# PLAN LOCAL D'URBANISME METROPOLE ROUEN NORMANDIE

PROJET DE MODIFICATION N°2 - PPAC / 2021  
POLE DE PROXIMITE DE AUSTREBERTHE CAILLY  
> NOTICE DE PRESENTATION ET MOTIFS DES  
CHANGEMENTS APPORTES

PROJET DE MODIFICATION N°2 – PPAC

*Dossier soumis à enquête publique*

**b. Création d'un emplacement réservé sur la parcelle AK 545**

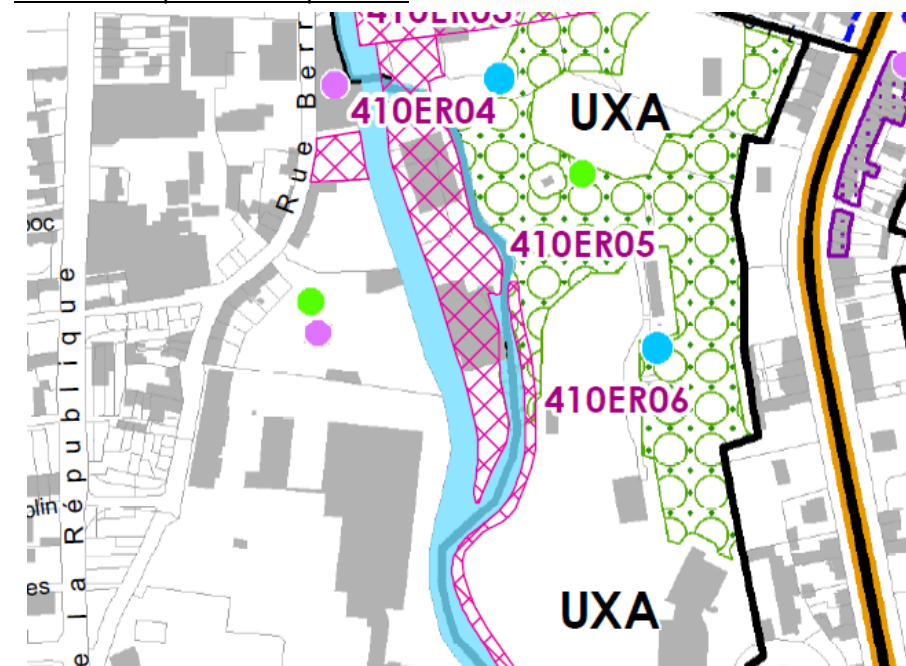
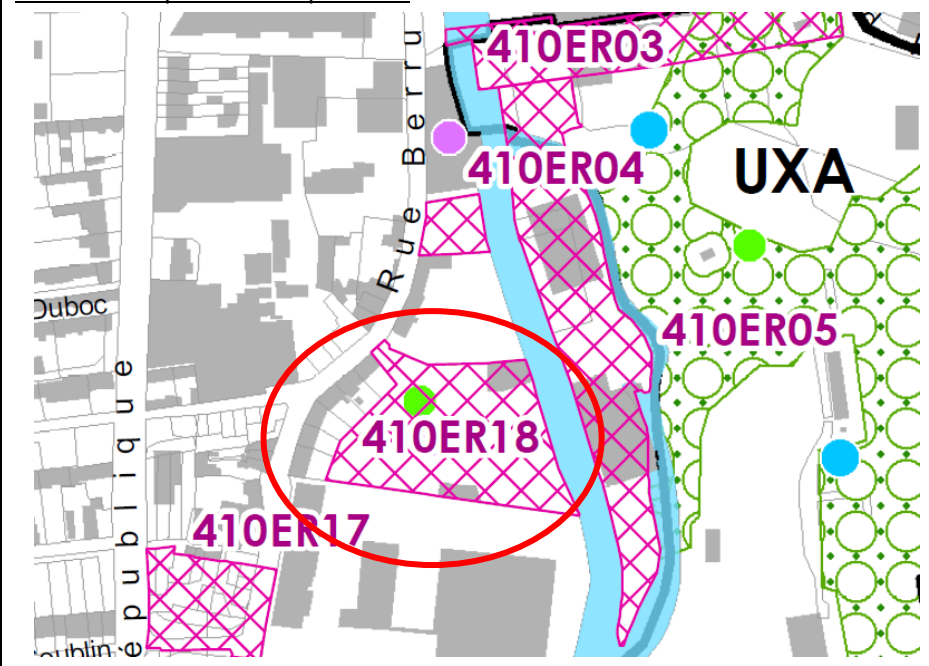
<b><i>Pièce(s) du PLU concernée(s)</i></b>	<b><i>Intitulé</i></b>	<b><i>Objet de la modification</i></b>
Règlement graphique 4.2.1 planche 1 plans 26 Annexe 4.2.4.1 liste des emplacements réservés	Création d'un emplacement réservé sur la parcelle AK 545	Création d'un emplacement réservé sur la parcelle AK 545 en vue de créer un maillage piétonnier urbain en bordure du Cailly et d'aménager un espace vert
<b><i>Zone(s) et/ou parcelle(s) concernée(s)</i></b>	<b><i>Justification de la modification</i></b>	
<b><i>UAB</i></b>	Il s'agit de mettre en place un emplacement réservé sur la parcelle AK 545 pour créer un maillage piétonnier urbain en bordure du Cailly et aménager un espace vert. Située en centre-ville, ces aménagements permettront de mettre en œuvre les orientations fixées au PADD du PLU, qui sont de répondre aux besoins des déplacements quotidiens et de respecter et conforter les grands milieux naturels » et « Faire de la nature en ville un gage de qualité du cadre de vie ». Le destinataire de cet emplacement est la Commune de Maromme., s'agissant d'un espace vert.

#### a. Modification de l'Orientation d'Aménagement et de Programmation 474B – zone URP 8

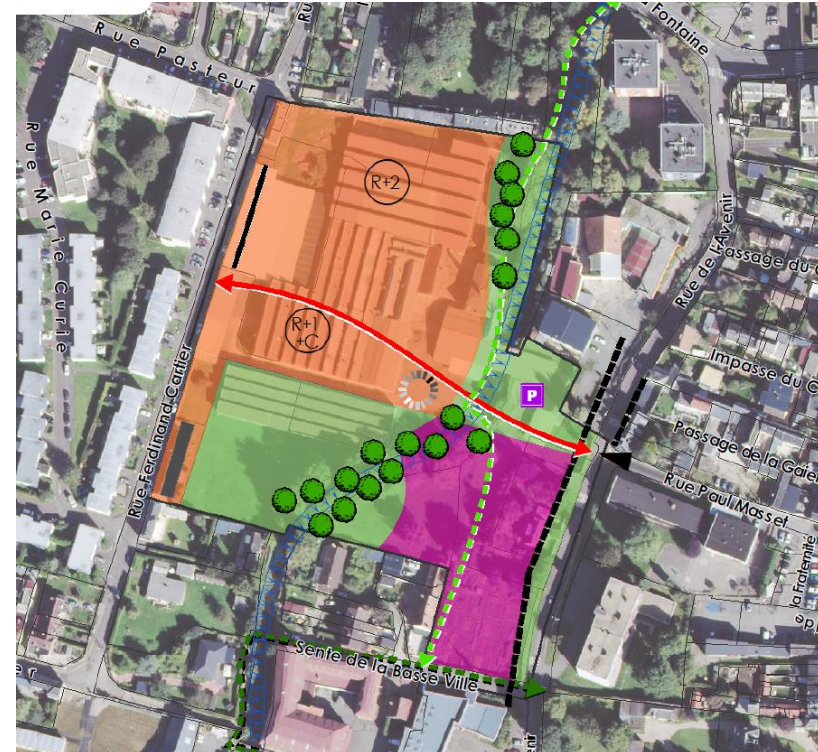
<i>Pièce(s) du PLU concernée(s)</i>	<i>Intitulé</i>	<i>Objet de la modification</i>
OAP 474B – URP 8 Volet écrit et graphique	Modification de l'OAP 474B	Modification de la répartition des espaces à l'intérieur de l'OAP en vue de répondre aux contraintes du Plan de Prévention du Risque Inondation et modification du tracé de la balade du Cailly
<i>Zone(s) et/ou parcelle(s) concernée(s)</i>	<i>Justification de la modification</i>	
<b>OAP 474B – URP 8</b>	<p>Au regard de l'élaboration du Plan de Prévention des Risques Inondation (PPRI) du Cailly, le schéma de l'OAP est modifié afin de prendre en compte les différents aléas.</p> <p>Les zones du schéma de l'OAP impactées par le risque inondation, au sein duquel la construction de bâtiments est interdite, sont matérialisées par un espace à vocation végétale à créer, inconstructible. Un extrait du règlement du PPRI approuvé est ajouté dans le chapitre "principes particuliers" du volet écrit de l'OAP. En parallèle, le tracé de la balade du Cailly (projet de territoire métropolitain) a été travaillé. Le parcours a été modifié à l'intérieur de la zone de renouvellement urbain. Il convient donc d'intégrer ces modifications de tracé sur la traduction graphique de l'OAP. Le trait fléché vert, figuré de cheminements doux, est donc déplacé.</p>

### a. Identification d'un bâtiment agricole comme pouvant changer de destination – parcelle B 585

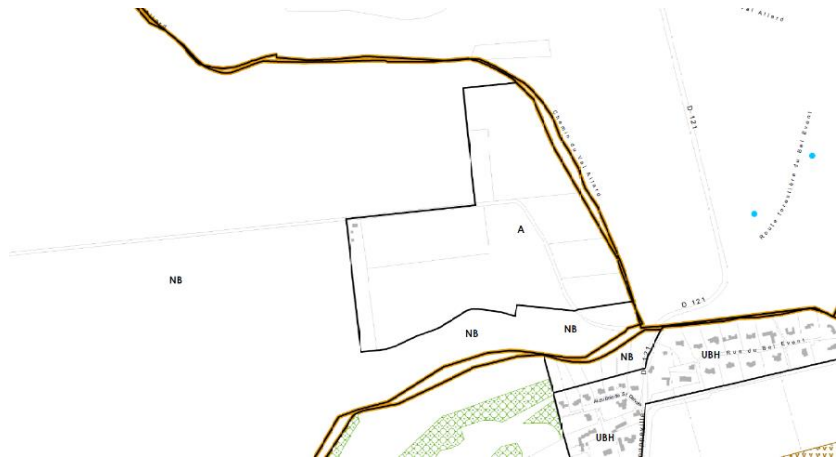
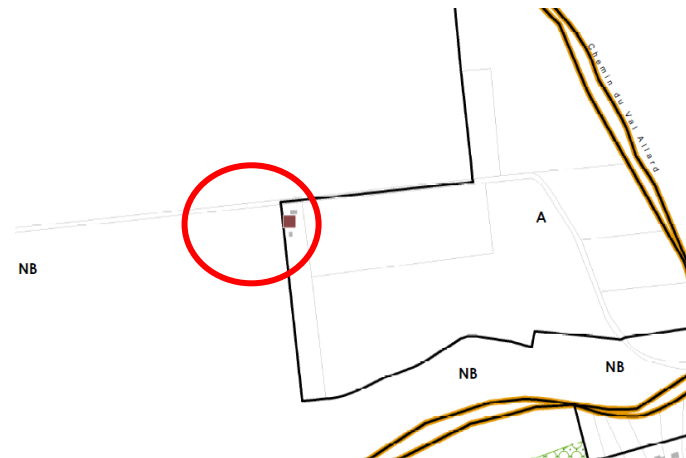
<i>Pièce(s) du PLU concernée(s)</i>	<i>Intitulé</i>	<i>Objet de la modification</i>
Règlement graphique planche 1 - plan 33 Annexe 4.1.2.6 - Répertoire des bâtiments agricoles des changements de destination en zone A et N	Identification d'un bâtiment comme pouvant changer de destination	Identification d'un bâtiment agricole sur la parcelle B 585, sise Le Bois Saint Gervais, comme pouvant changer de destination
<i>Zone(s) et/ou parcelle(s) concernée(s)</i>	<i>Justification de la modification</i>	
<b>A</b>	Un bâtiment agricole est identifié sur la parcelle B 585, sise Le Bois Saint Gervais, afin de permettre son changement de destination. Ce changement de destination ne compromet pas l'activité agricole, ni la qualité paysagère du site. Il a pour objectif de permettre la restauration du bâti local afin d'éviter que ce dernier ne se dégrade et finisse par tomber en ruine.

Extrait de la planche 1 plans 14 :

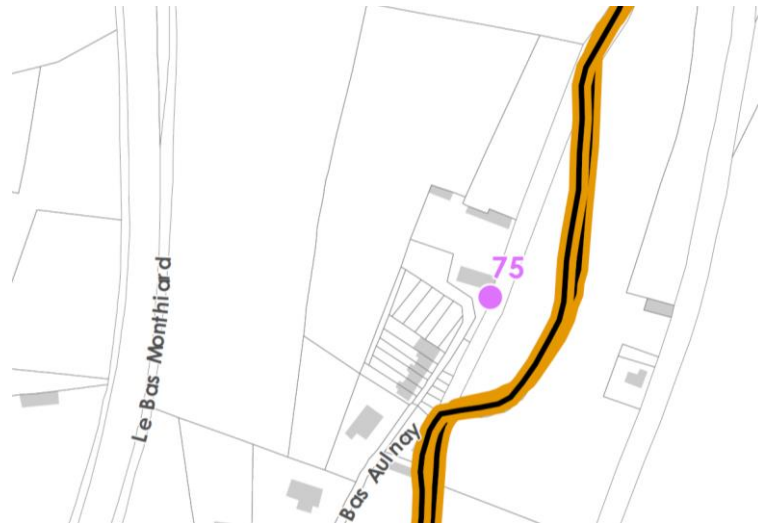
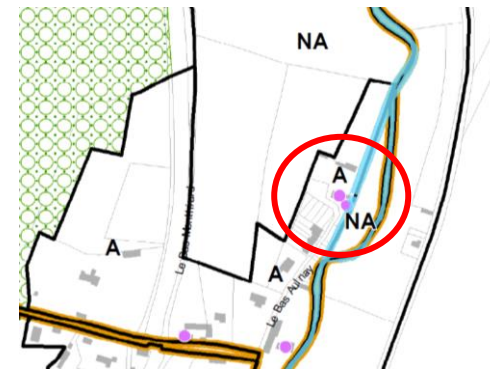
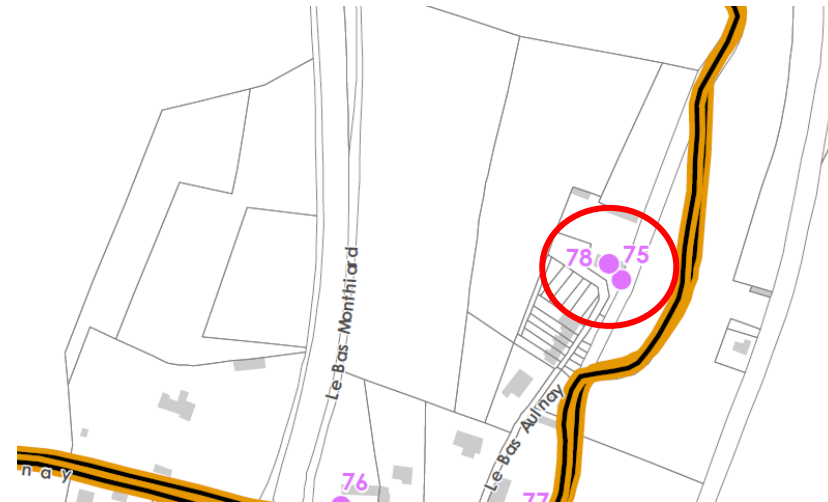
<i>Pièce(s) du PLU concernée(s)</i>	<i>Intitulé</i>	<i>Objet de la modification</i>
Règlement graphique : planche 1 – plan 14 Annexe au règlement écrit 4.1.2.1 – Fiches patrimoine bâti Annexe au règlement graphique : 4.2.4.3 – Patrimoine bâti – plan 14	Ajout d'une protection du patrimoine bâti	Ajout d'une protection moyenne sur le bâtiment principal de la parcelle D 295 – Le Moulin du Bas Aulnay
<i>Zone(s) et/ou parcelle(s) concernée(s)</i>	<i>Justification de la modification</i>	
<b>A</b>	Il s'agit de protéger le Moulin du Bas Aulnay, situé sur la parcelle D 295, pour ses qualités patrimoniales, en y ajoutant une protection moyenne, sachant que le bâtiment annexe de la propriété sur cette parcelle bénéficie déjà d'une protection moyenne (fiche patrimoine n°75). Une fiche patrimoine est donc créée pour protéger le bâtiment principal.

**b. Identification d'un bâtiment agricole comme pouvant changer de destination - parcelle ZO 25**

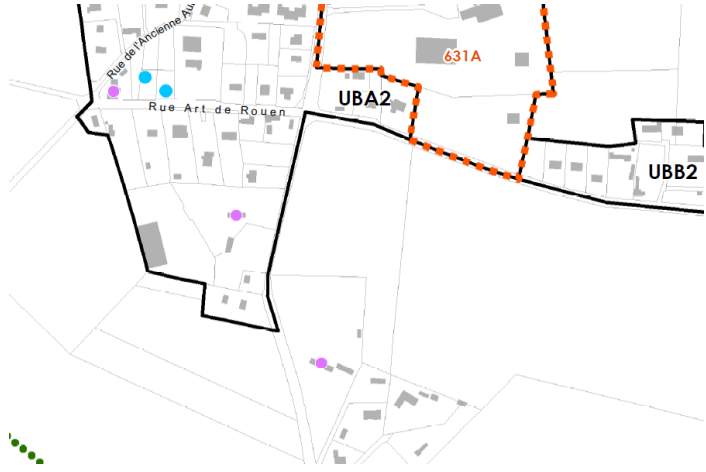
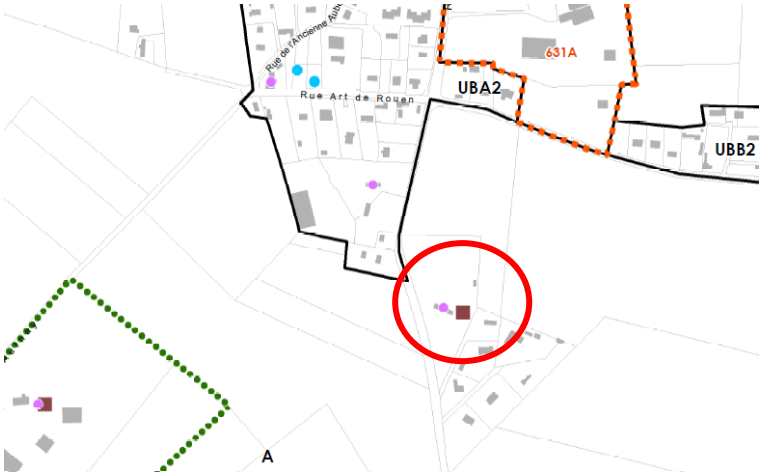
<i>Pièce(s) du PLU concernée(s)</i>	<i>Intitulé</i>	<i>Objet de la modification</i>
Règlement graphique 4.2.1 planche 1 plans 14-15 Annexe 4.1.2.6 - Répertoire des bâtiments agricoles des changements de destination en zone A et N	Identification d'un bâtiment comme pouvant changer de destination	Identification d'un bâtiment agricole sur la parcelle ZO 25 comme pouvant faire l'objet d'un changement de destination

<b>Zone(s) et/ou parcelle(s) concernée(s)</b>	<b>Justification de la modification</b>
<b>A</b>	Le bâtiment situé sur la parcelle ZO 25 est identifié comme pouvant faire l'objet d'un changement de destination. Ce changement de destination ne compromet pas l'activité agricole, ni la qualité paysagère du site. Il a pour objectif de permettre la restauration le bâti local afin d'éviter que ce dernier ne se dégrade et finisse par tomber en ruine.
<b>AVANT MODIFICATION</b>	<b>APRES MODIFICATION</b>
<p>Extrait de la planche 1 plans 14-15 :</p> 	<p>Extrait de la planche 1 plans 14-15 :</p>

#### a. Modification de l'Orientation d'Aménagement et de Programmation OAP 634A – zone URP 15

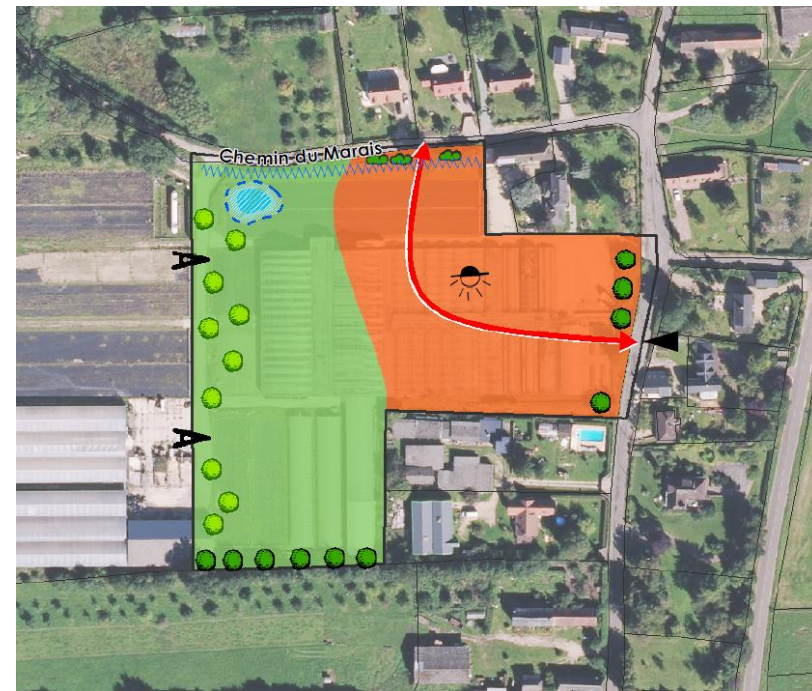
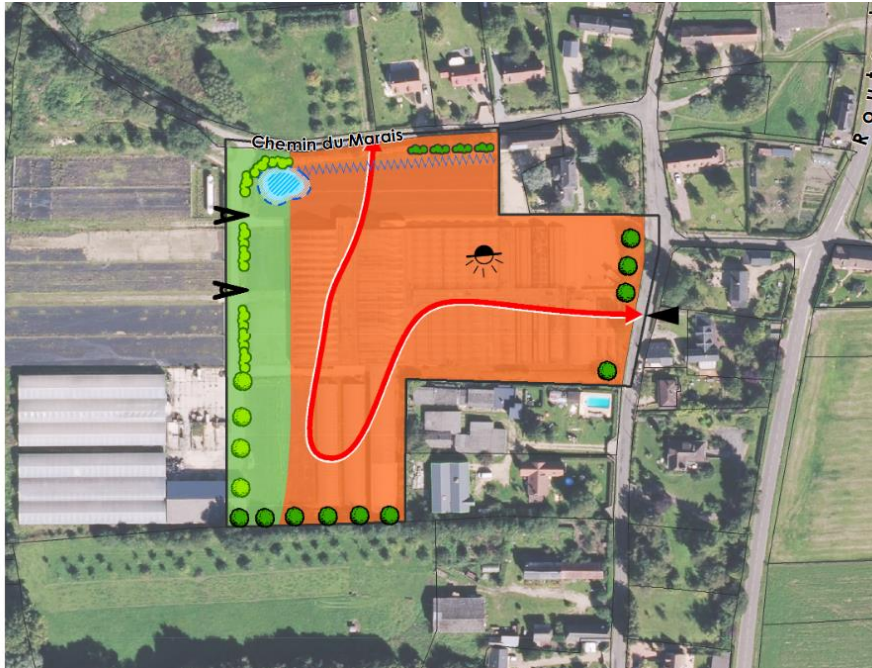
<i>Pièce(s) du PLU concernée(s)</i>	<i>Intitulé</i>	<i>Objet de la modification</i>
OAP 634A (p.31 à 34)	Modification de l'OAP 634A – zone URP 15	Modification des objectifs et de la vocation d'aménagement de l'OAP 634A qui couvre la zone URP15
<i>Zone(s) et/ou parcelle(s) concernée(s)</i>	<i>Justification de la modification</i>	
<b>OAP 634A - URP 15</b>	<p>Les principes d'aménagement développés dans l'OAP figurant dans le PLU approuvé s'appuyait sur le maintien de l'activité des serres sur la parcelle voisine. La zone à dominante végétale dessinée sur le schéma graphique dessinait ainsi un recul d'inconstructibilité par rapport à l'activité voisine. Aujourd'hui, l'activité des serres a complètement cessée et le terrain est à l'état de friche. La réflexion sur l'urbanisation de ce site doit être reconsidérée :</p> <ul style="list-style-type: none"> <li>- Le site est localisé dans un hameau (zoné UBH-1). L'objectif du PADD est de préserver ces espaces ruraux dans leurs contours actuels, où seules les constructions à l'intérieur des enveloppes urbaines existantes sont envisageables. En prolongement de cette orientation, le règlement du PLU limite fortement le développement urbain dans ces ensembles urbains. En conséquence, la zone constructible de l'OAP est redessinée plus finement et se base sur la limite d'urbanisation existant aux abords du site, et constituant le hameau.</li> <li>- Le risque d'inondabilité est identifié aujourd'hui par le TRI Rouen-Louviers-Austreberthe. Des études en cours pointent les incidences majeures du changement climatique sur les remontées de Seine notamment. (<a href="http://www.normandie.developpement-durable.gouv.fr/IMG/pdf/TRI_Rouen-Louviers-Austreberthe_cartes_Seine_CE_moyenneavecCC_cle69e919.pdf">http://www.normandie.developpement-durable.gouv.fr/IMG/pdf/TRI_Rouen-Louviers-Austreberthe_cartes_Seine_CE_moyenneavecCC_cle69e919.pdf</a>)</li> <li>- La zone à dominante végétale dessinée dans l'OAP du PLU approuvé a été établie selon le périmètre de l'aléa fort du TRI, sur la base des données disponibles en 2016. Au regard de l'aggravation du risque lié au changement climatique, la zone à dominante végétale est donc étendue dans le schéma graphique de l'OAP modifiée.</li> </ul>

Le tracé de la voirie, la position des points de vue et le renforcement de l'armature paysagère sont revues en conséquence sur le schéma.

#### a. Modification de l'Orientatation d'Aménagement et de Programmation – OAP 750B

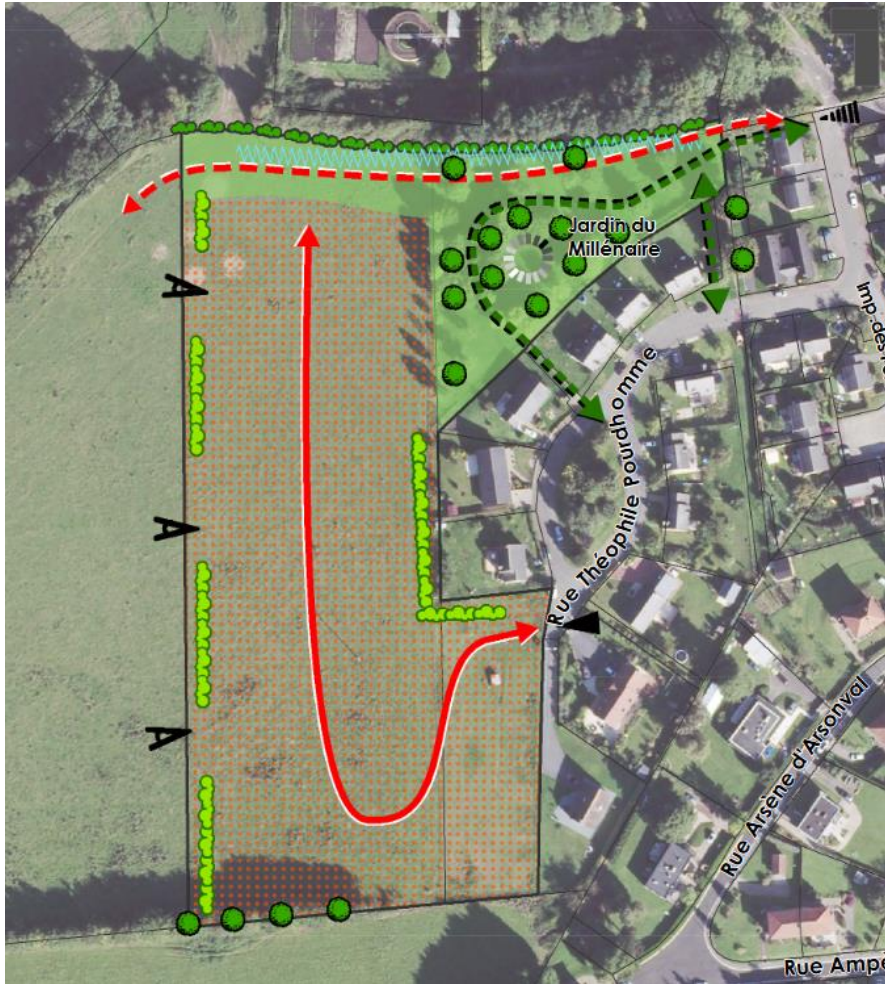
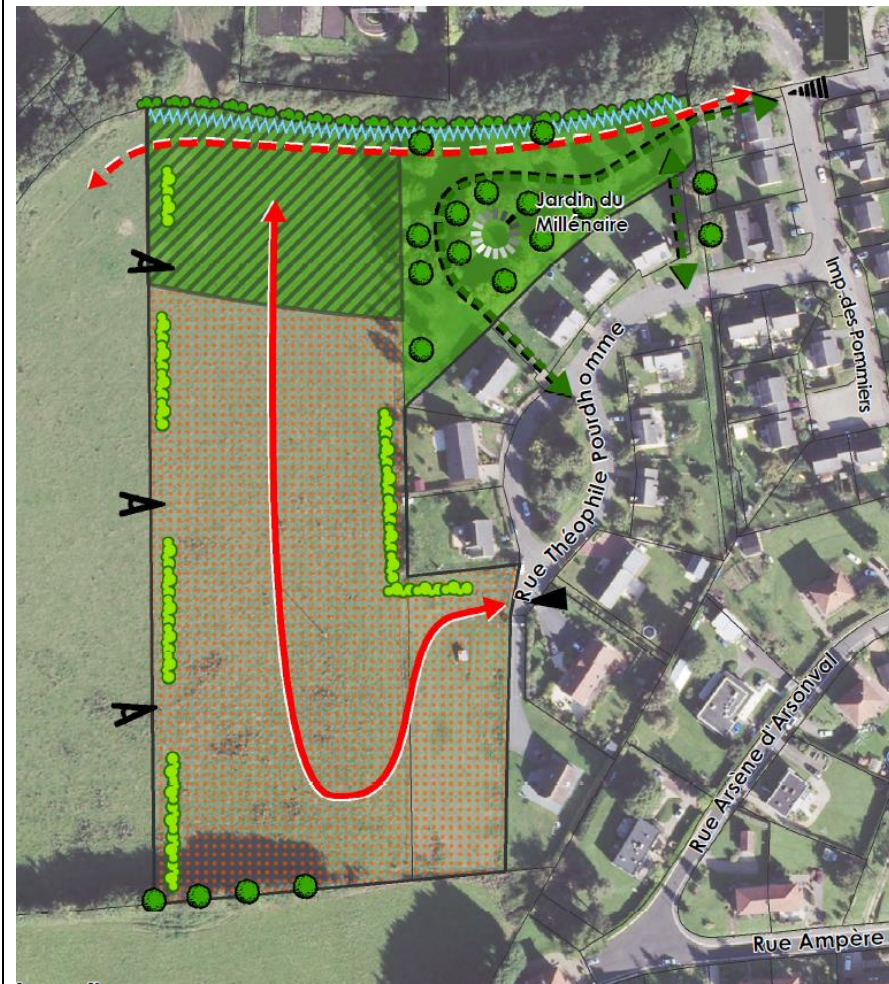
<i>Pièce(s) du PLU concernée(s)</i>	<i>Intitulé</i>	<i>Objet de la modification</i>
OAP 750B (p.31 à 34)	Modification de l'OAP 750B	Modification du volet écrit et graphique de l'OAP 750B pour prendre en compte un périmètre d'inconstructibilité lié à la présence de la STEP à proximité
<i>Zone(s) et/ou parcelle(s) concernée(s)</i>	<i>Justification de la modification</i>	
<b>1AUB2</b>	La station d'épuration (STEP) de la Commune de Yainville se situe à proximité immédiate de la zone 1AUB2 couverte par l'OAP 750B. Cet ouvrage peut engendrer des nuisances en termes de bruits et d'odeurs notamment. De ce fait, au regard du maintien en service de cet équipement et au vu du projet de construction prévu dans l'esquisse de l'OAP 750B, la direction de l'assainissement de la Métropole Rouen Normandie, préconise la mise en place une zone inconstructible autour de la STEP, interdisant la construction d'habitations au sein de ce périmètre. Afin de limiter l'exposition des nouvelles constructions à ces contraintes, une zone inconstructible est donc déterminée dans l'emprise concernée sur le volet graphique de l'OAP.
